**Modulo per la presentazione delle osservazioni per i piani/programmi/progetti sottoposti a procedimenti di valutazione ambientale di competenza statale**

ID: Codice procedura (ID\_VIP/ID\_MATM):10844

Impianto per la produzione di energia elettrica da fonte eolica, costituito da 6 aerogeneratori della potenza complessiva di 37,2 MW, un sistema di accumulo da 25 MW e relative opere connesse in località "Rempillo" nel comune di Pitigliano (GR).

**OGGETTO DELLE OSSERVAZIONI**

Immagine n. 5 Intervisibilità degli impianti eolici della provincia di Viterbo anche in quella di Grosseto, in particolare nel pitiglianese.

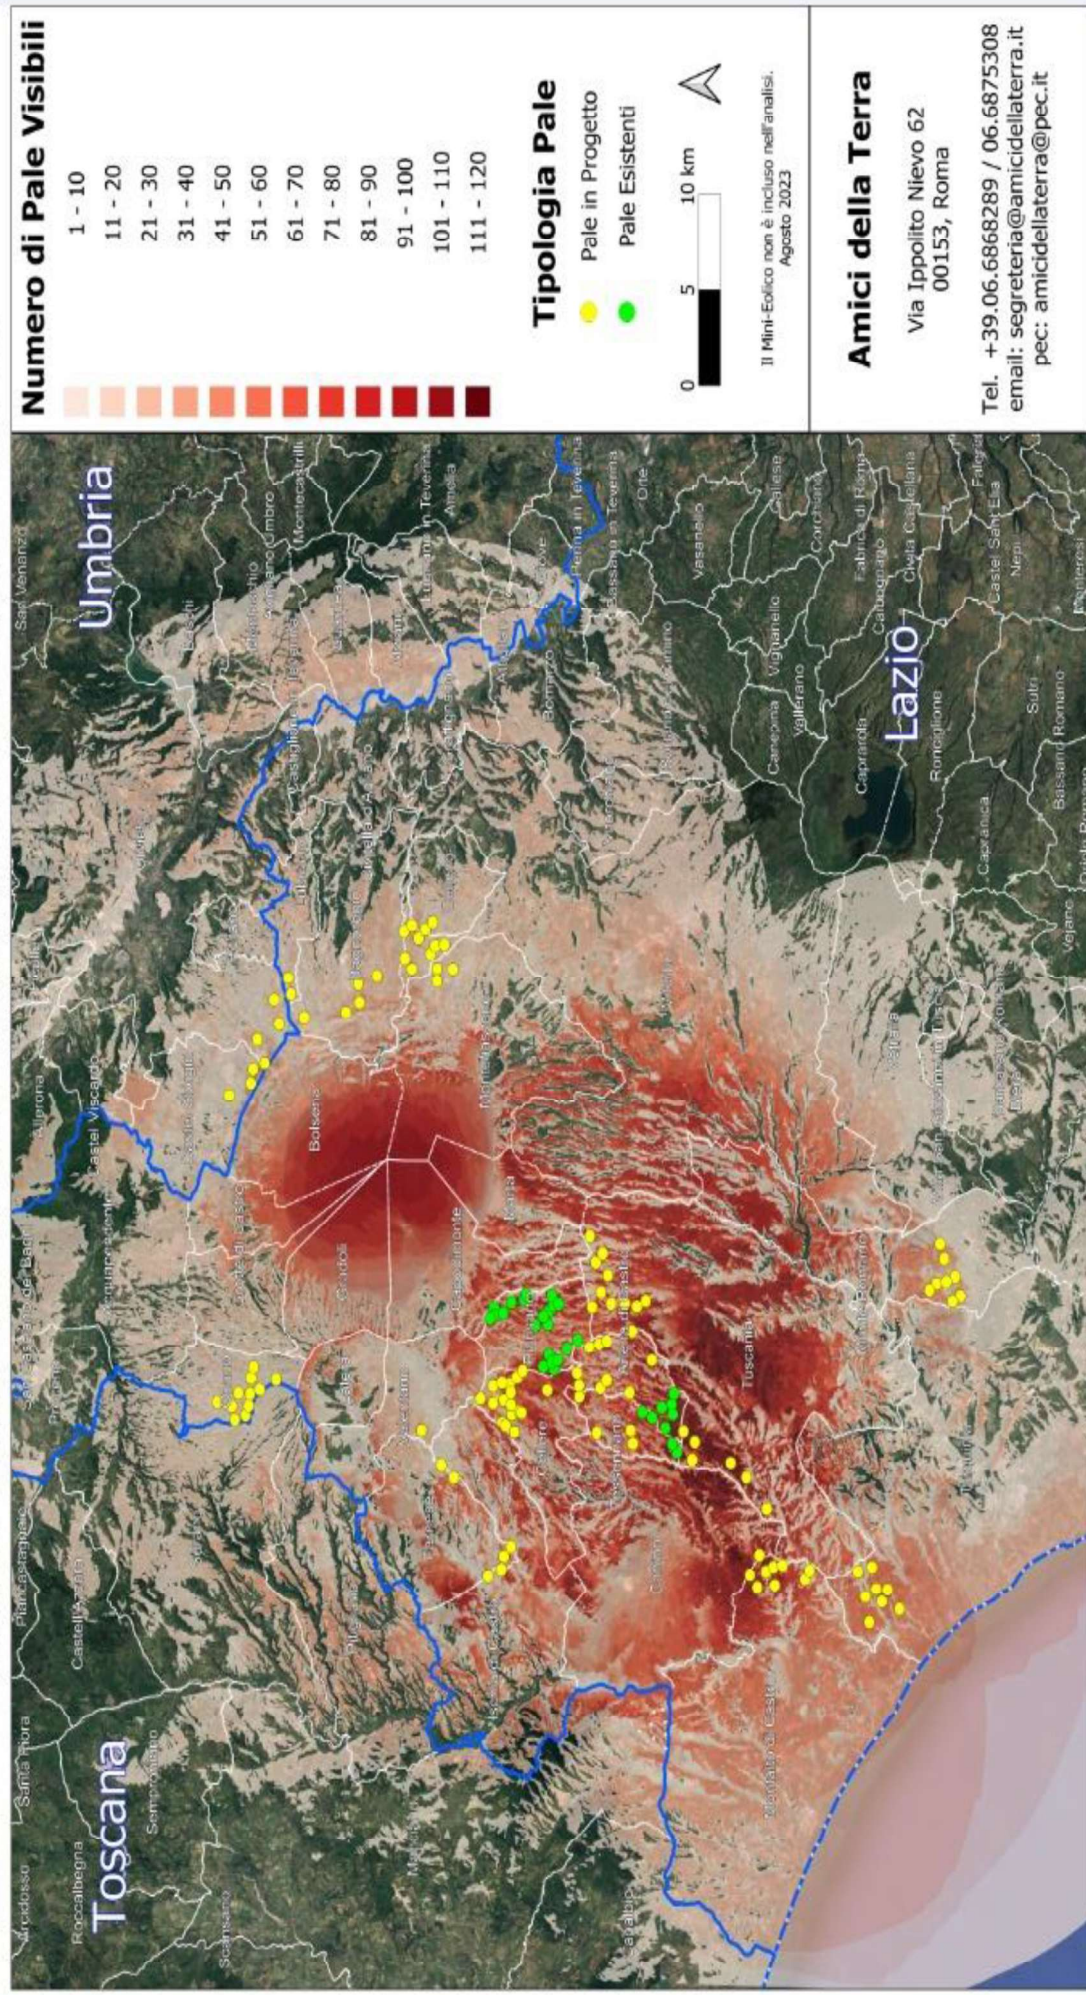
L'impianto eolico "Rempillo" pur essendo "esterno al confine provinciale e regionale ma nelle sue immediate vicinanze ( a soli 100 metri i primi due aerogeneratori) oltre ad impattare sul territorio e sulle economie di tre Comuni del Lazio ( Farnese, Valentano e Latera) si trova nelle fasce di rispetto dei Beni di notevole interesse pubblico come si è evidenziate nelle Osservazioni nn. 1 e 2 e crea anche degli impatti negativi anche sui beni naturalistici come verrà dettagliato nell'Osservazione n. 4. Inoltre andrebbe a sommarsi al già enorme cumulo di impianti eolici e fotovoltaici e geotermici che già creano una elevata criticità ambientale nella provincia di Viterbo e interferiscono anche con il territorio toscano come si può vedere dalle immagini nn. 4 e 5 dell'Allegato n. 1.
